工程指示 / 要求簡箋(E.I.)

工程指示編號：EI / 3037 / 21

工程編號：J - 852

工程名稱：亞皆老街中電

名稱	四扇趟門玉料(左生玉左企)	制圖	Ivan	2021.01.26	修改	A	
材料	X85861	復核	WHS		日期	2021.03.04	
顏色	UCT806812XL-3	批准			圖號	T3-SD02-S01

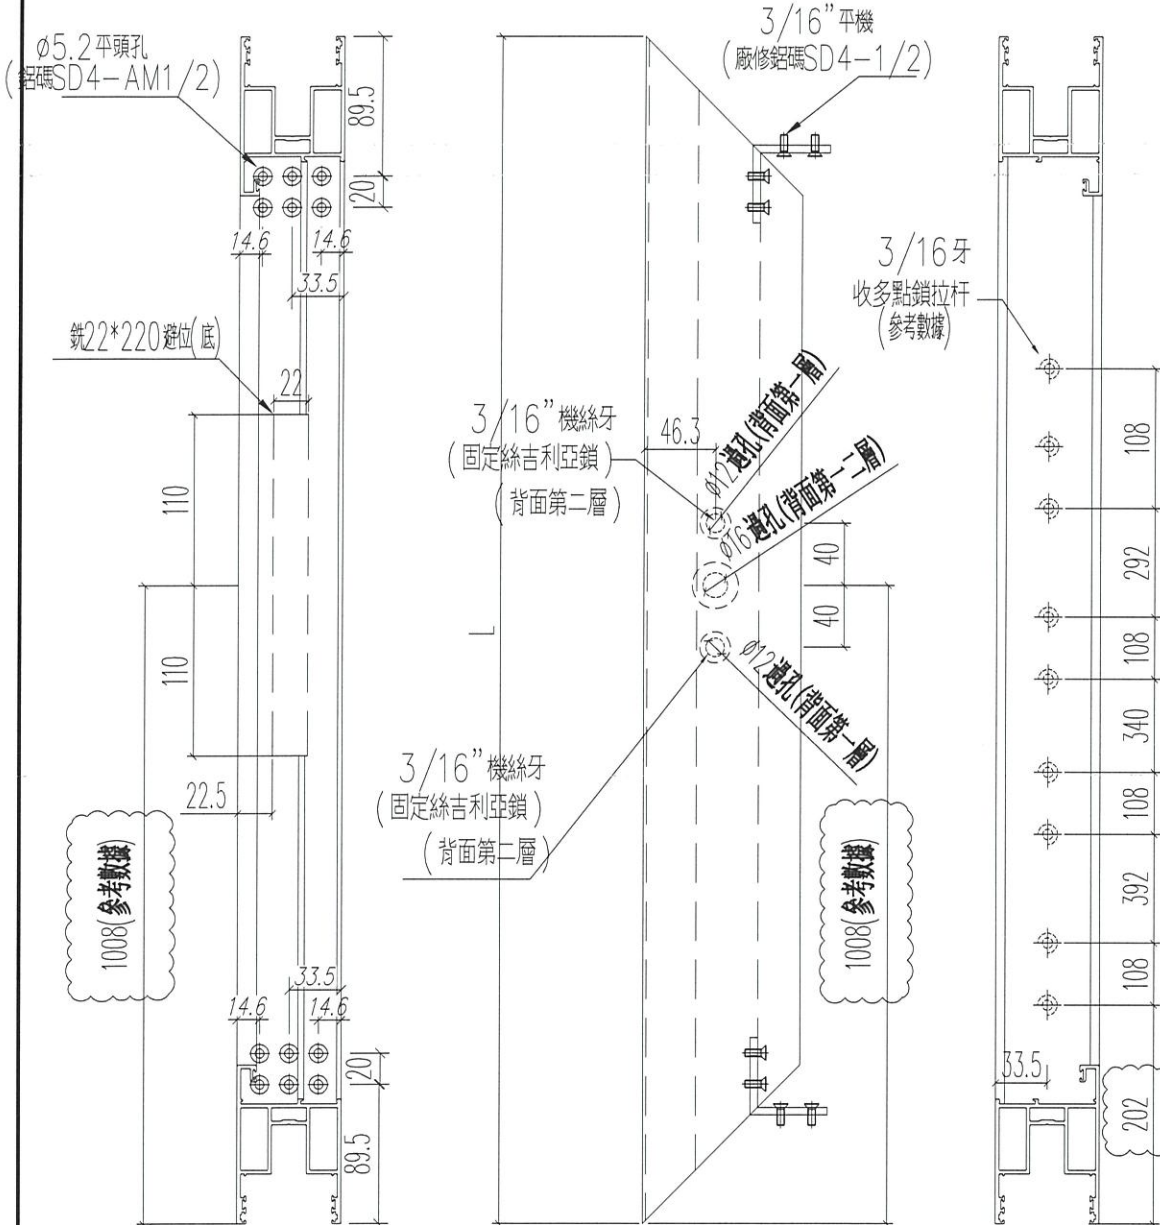
按現場實際安裝覆數，所有門玉高度縮減 3mm，現已修改 T3 加工圖，T1,T2 稍後提供
優先出 T3C 右門一隻送地盤更換 (W1/T3C)

工程號 J852 地盤 亞皆老街

窗號	L (MM)	數量 (支)
W1/T3C	2457 2454	17

名稱	趟門門扇絲吉利亞鎖墊槽(底用)	制圖	Ivan	2021.01.26	修改	-		
材料	X85868	復核	WHS		日期	-		
顏色	光身料	批准			圖號	T3-SD04-A02A

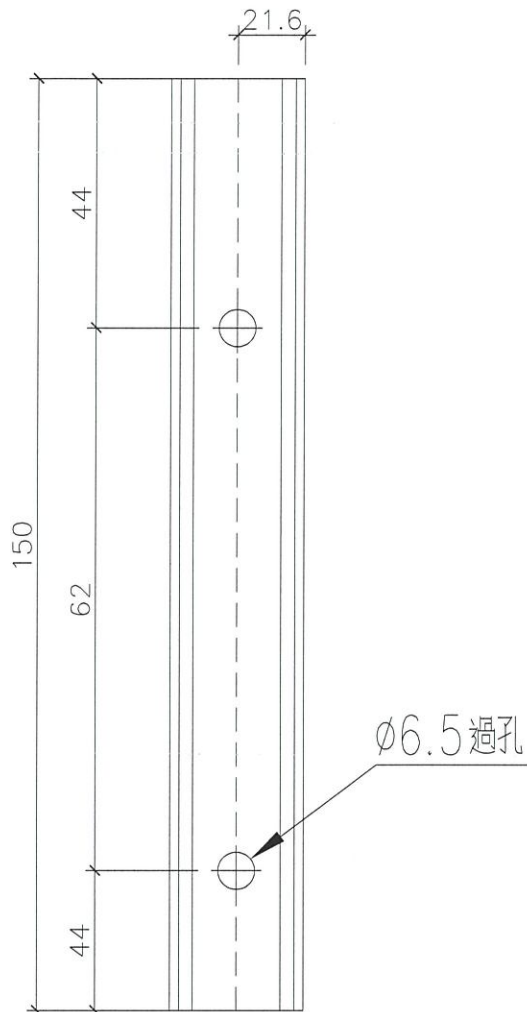
新增圖
